Modulo per la presentazione delle osservazioni per i piani/programmi/progetti sottoposti a procedimenti di valutazione ambientale di competenza statale

ID: Codice procedura (ID_VIP/ID_MATTM):10844

Impianto per la produzione di energia elettrica da fonte eolica, costituito da 6 aerogeneratori della potenza complessiva di 37,2 MW, un sistema di accumulo da 25 MW e relative opere connesse in località "Rempillo" nel comune di Pitigliano (GR).

TESTO DELLE OSSERVAZIONI

Analisi degli Impianti Eolici Esistenti e in Progetto

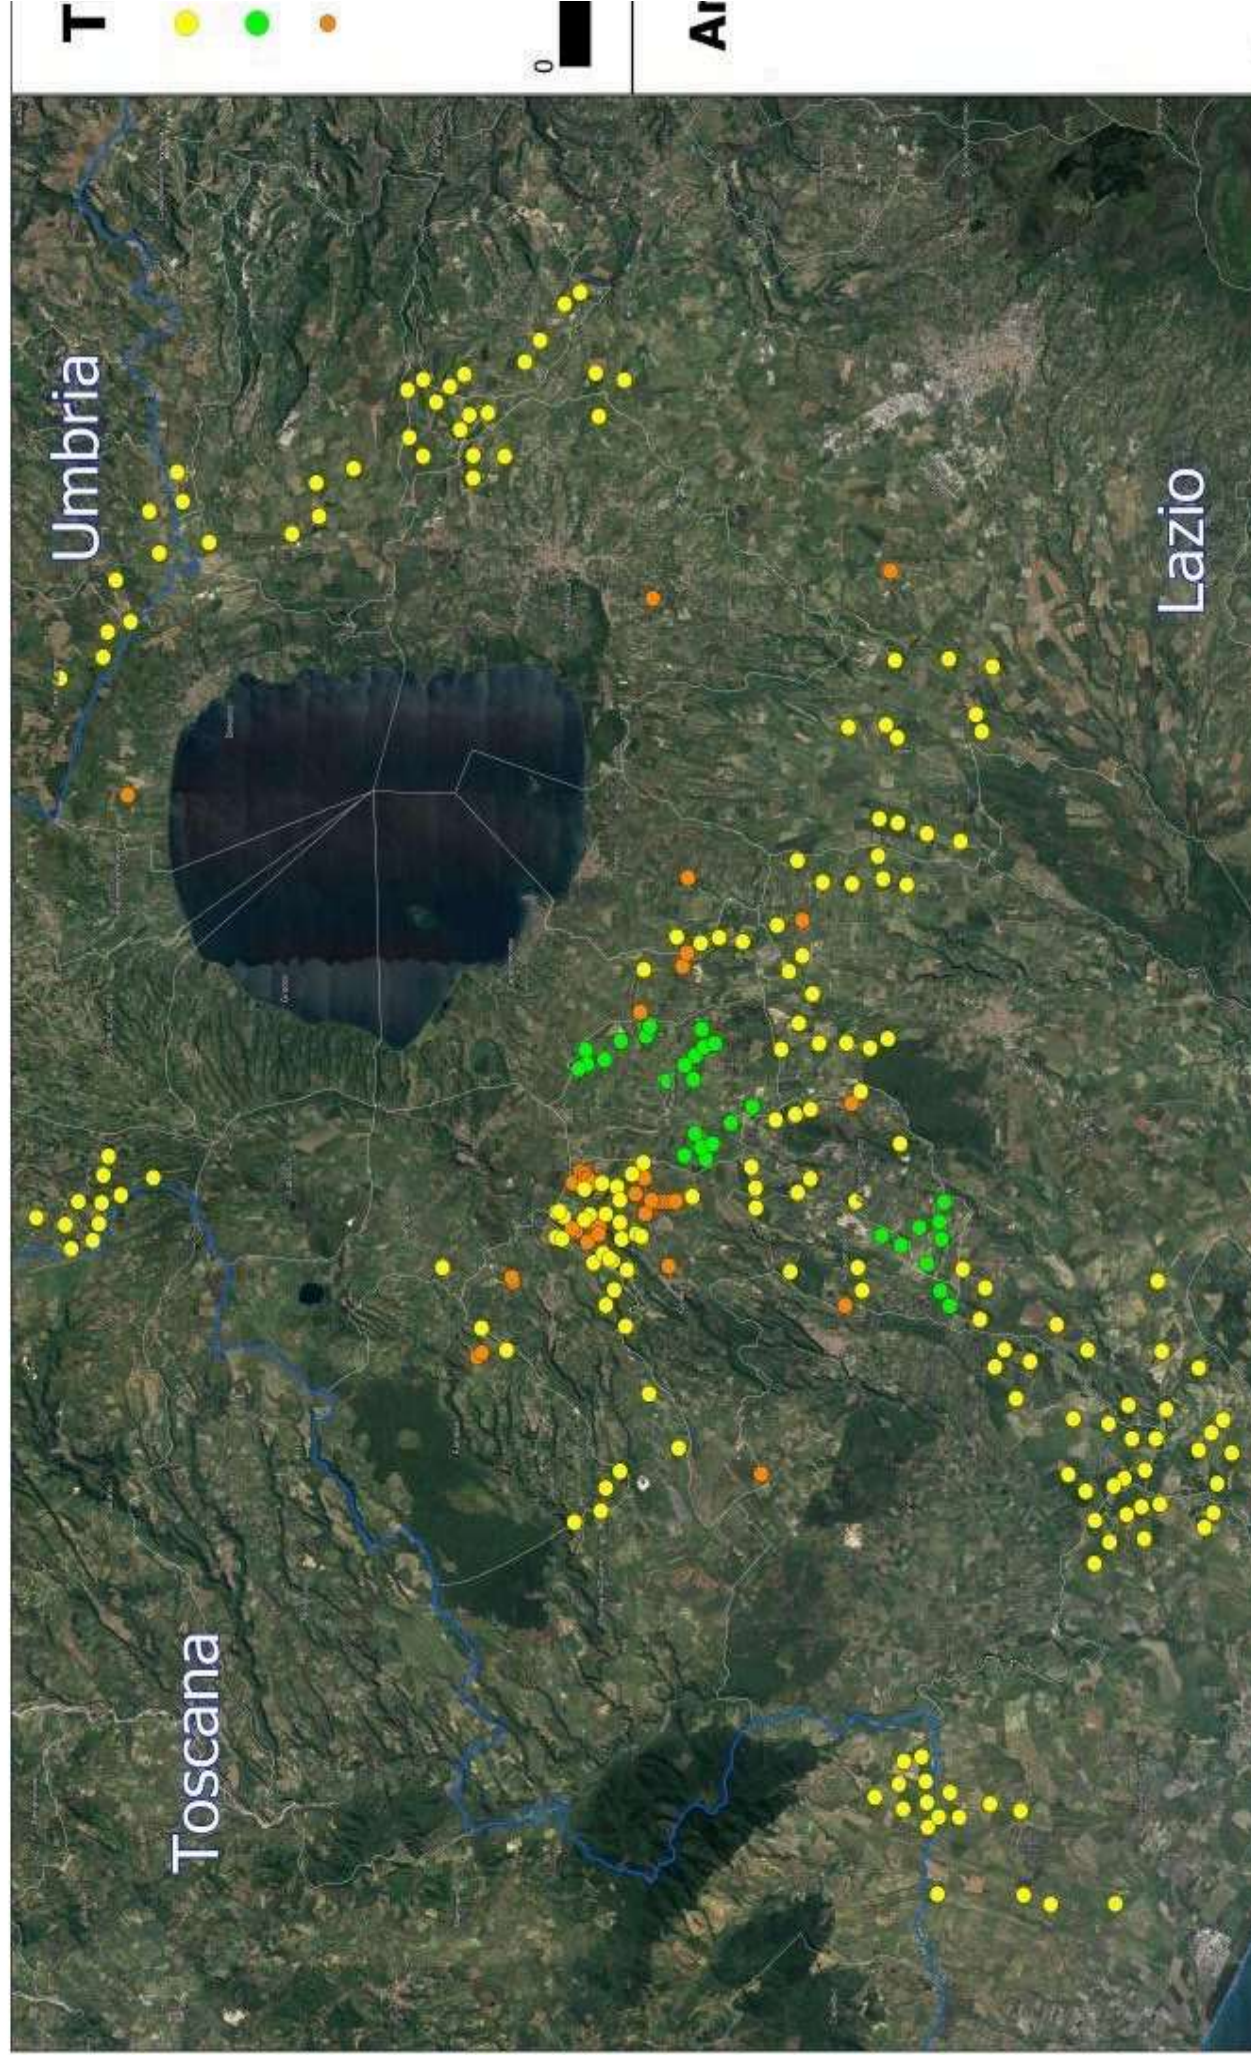
nn. 1 e 2 e crea anche degli impatti negativi anche sui beni naturalistici come verrà dettagliato nell'Osservazione n. 4. Inoltre andrebbe a sommarsi al già enorme cumulo di impianti eolici e fotovoltaici e geotermici che già creano una elevata criticità ambientale nella provincia di Viterbo e interferiscono anche con il territorio toscano come si può vedere dalle immagini nn. 4 e 5 dell'Allegato n. 1.

Nella valutazione degli effetti sinergici e cumulativi del documento si giunge all'erronea conclusione che tali effetti semplicemente non si verifichino stante l'assenza di altri impianti eolici attualmente in funzione nelle vicinanze. Nello studio e valutazione di tali effetti è invece indispensabile includere non solo le altre installazioni già esistenti ma anche il cumulo dei progetti presentati, in fase di verifica e autorizzazione a qualsiasi livello. Ebbene sappiamo che nel raggio di 10,5 Km citati dallo studio (o poco più) oltre ad essere presente una selva di installazioni di mini eolico (che per la Regione Lazio, si ricorda, corrisponde ad una taglia degli aerogeneratori fino a 600 KW di potenza, quindi *non proprio mini*) nei territori di Farnese, Ischia di Castro, Valentano, Piansano, Cellere, si trovano a varie fasi di autorizzazione presso il MASE o presso la Regione Lazio una quantità di progetti di installazione di impianti eolici industriali dei quali lo studio sembra ignorare l'esistenza e che qui, sicuramente per difetto, elenchiamo. Tutti localizzati in Regione Lazio, provincia di viterbo:
